Anlage - Stellungnahmen der Öffentlichkeit und Stellungnahmen Behörden und sonstigen der Träger öffentlicher Belange - zur Beschlussvorlage des Bebauungsplanes Nr. I/5 C „Freiheitsplatz/Atelierstraße, Erkelenz-Mitte - im Ausschuss für Stadtentwicklung, Bauen, Wirtschaftsförderung und Betriebe am 16.06.2020, des Hauptausschusses am 18.06.2020 und des Rates am 24.06.2020

Anlage zum Schreiben vom 15.05.2020 zur Stellungnahme der Öffentlichkeit während der frühzeitigen Beteiligung zum Bebauungsplan Nr. I/5 C „Freiheitsplatz/Atelierstraße“, Erkelenz-Mitte

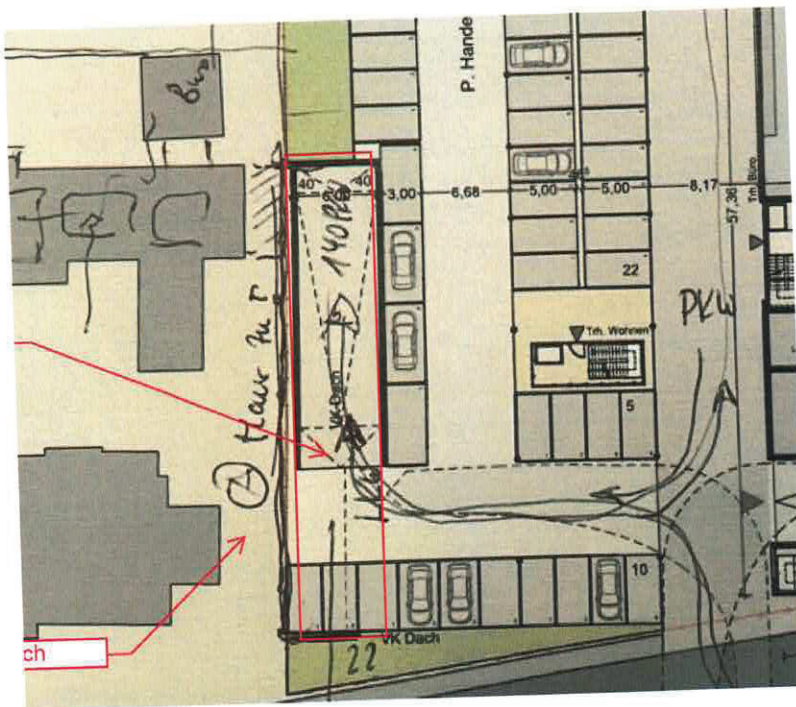
Die LKW-Anlieferung, ist unserer Meinung nach ungeeignet, da der LKW durch Rückwärtsfahrt über die von Ihnen beschriebene öffentliche Zuwegung setzen muss und in die Rampe Einzelhandel einfährt.

Im gleichen Bereich kreuzt der rückwärtsfahrende Anliefer-LKW in den PKW- und Fußgänger Verkehr.
Der Anliefer-LKW muss, um rückwärts in die Rampe fahren zu können, bis an die gemeinsame Grundstücksgrenze Wilhelmstraße 42 und 42 a fahren.

Hier stellt sich die Frage, welche Schallschutzmaßnahmen geplant sind.
Das zukünftige Schallgutachten wird unsererseits im Detail geprüft.
Der gesamte Anlieferverkehr und ein Großteil des PKW-Verkehrs wird über die Wilhelmstraße erfolgen.

Ifd. Nr.	Stellungnahme	Abwägungsvorschlag der Verwaltung	Beschlussvorschlag
		Zum Thema Verkehr-Anlieferung-Tiefgaragenzufahrt: Zum Entwurf des Bebauungsplans wird ein Verkehrsgutachten erstellt, in dem Annahmen zur künftigen Nutzung getroffen und im Rahmen einer Prognose kritisch überprüft werden. Dabei wird die durch den Bebauungsplan ermöglichte Anbindung des Plangebiets über die Wilhelmstraße bzw. die Atelier- und Kölner Straße untersucht. Die bestehenden Verkehrsverhältnisse in den angrenzenden Straßen werden in der Prognose als Ausgangszustand berücksichtigt und hinsichtlich der zu erwartenden Entwicklung beurteilt. Hinsichtlich der schalltechnischen Auswirkungen kann eine Überprüfung erst nach Vorlage eines hinreichend konkreten architektonischen Entwurfs – im Genehmigungsverfahren – erfolgen. In diesem Rahmen ist die Einhaltung der Immissionsrichtwerte der TA Lärm an den umgebenden schützenswerten Nutzungen (z.B. für die Flächen nördlich der Wilhelmstraße als Allgemeines Wohngebiet) nachzuweisen. zum Thema Gebäudehöhen zur Wohnbebauung Wilhelmstr. 42 und 42a: Der aktuell im Plangebiet rechtskräftige Bebauungsplan Nr. I/5 setzt als Maß der baulichen Nutzung zehn Vollgeschosse als zulässig fest. Ausgehend von einer Geschosshöhe von mindestens 2,5 m sind aktuell Gebäude mit einer Höhe von 25 m und mehr zulässig. Durch die Festsetzungen des Bebauungsplans Nr. I/5C wird insofern die Zulässigkeit der Höhe baulicher Anlagen im Vergleich zum bestehenden Planungsrecht reduziert. Jenseits der gültigen und geplanten Festsetzungen sind die Vorgaben der Bauordnung für das Land Nordrhein-Westfalen hinsichtlich der erforderlichen Abstandsflächen einzuhalten. Auf der Ebene des Bebauungsplans werden somit die gültigen Anforderungen hinsichtlich der Verschattung und der Abstände von Gebäuden untereinander ein-

Aus Vortrag

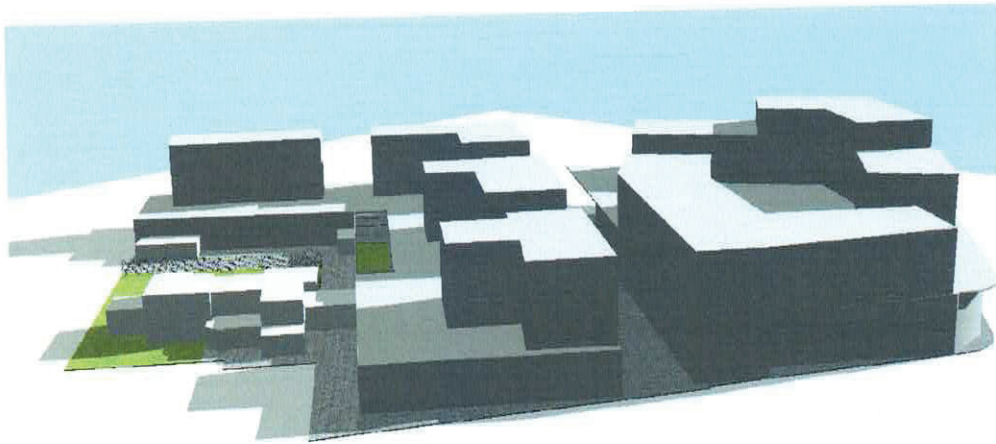
Davon kann bei der jetzigen Planung zur Grenze Wilhelmstraße 42, 42 a mit einer Höhe von 16 m absolut keine Rede mehr sein.

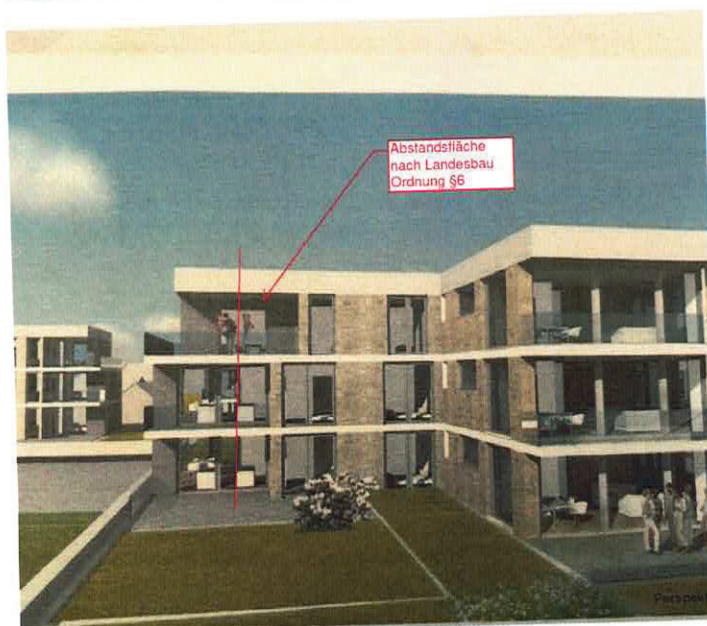
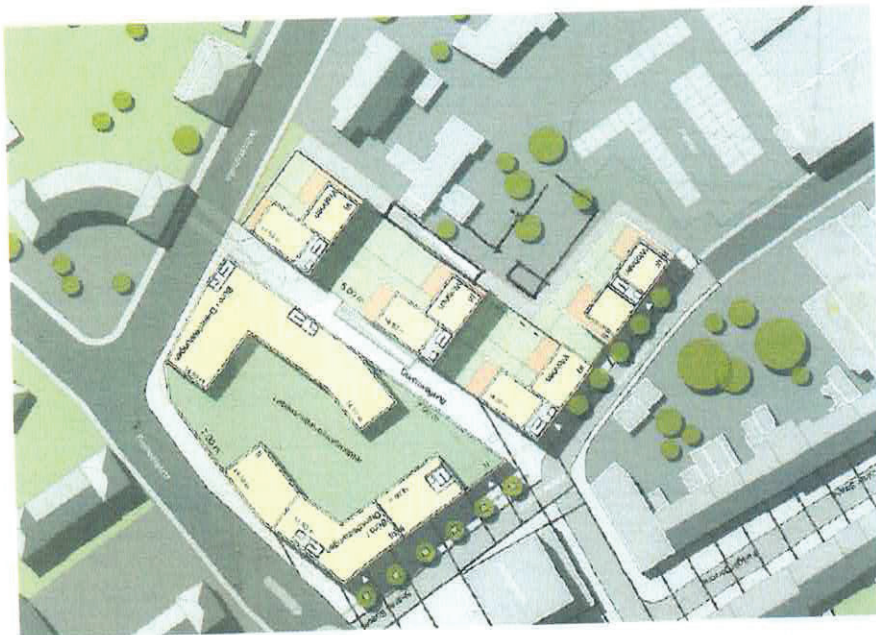
Selbst bei einem Zurücksetzen der 16 m hohen Bebauung ist mit einer massiven Verschattung der Bebauung Wilhelmstraße 42 – 42 a zu rechnen.
(im Sonnenstands Model ist die Bebauung Wilhelmstraße 42 a nicht eingetragen – man sieht jedoch die massive Verschattung in diesem Bereich)

Auf dieser Planskizze erkennt man, wie nah die massiv hohe Wohnbebauung (16 m) an die beiden Grundstücke Wilhelmstraße 42 und 42 a heranreicht.

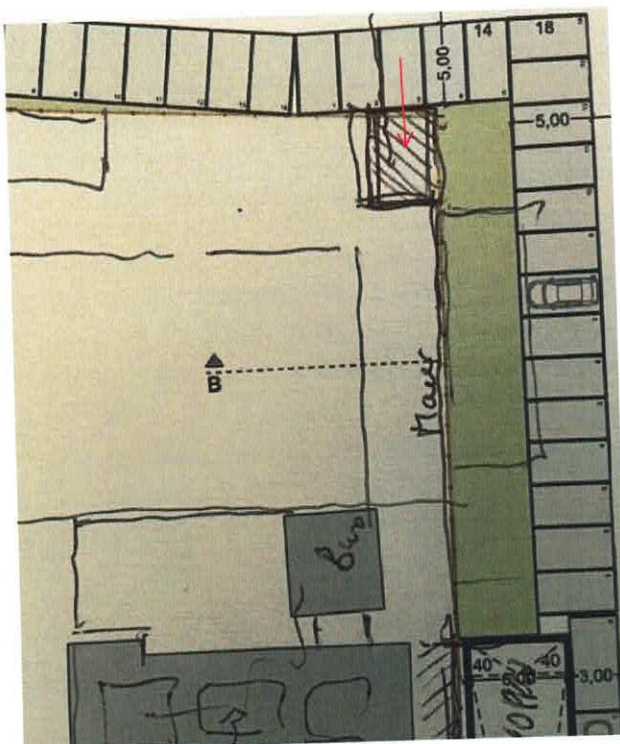
Auf diesem Foto ist zu erkennen, dass allein schon eine Hecke von 1,5 m eine relativ große Verschattung erzeugt. Bei einem 16m hohen Gebäude ist eine Verschattung zu erwarten, die nicht hinnehmbar ist.
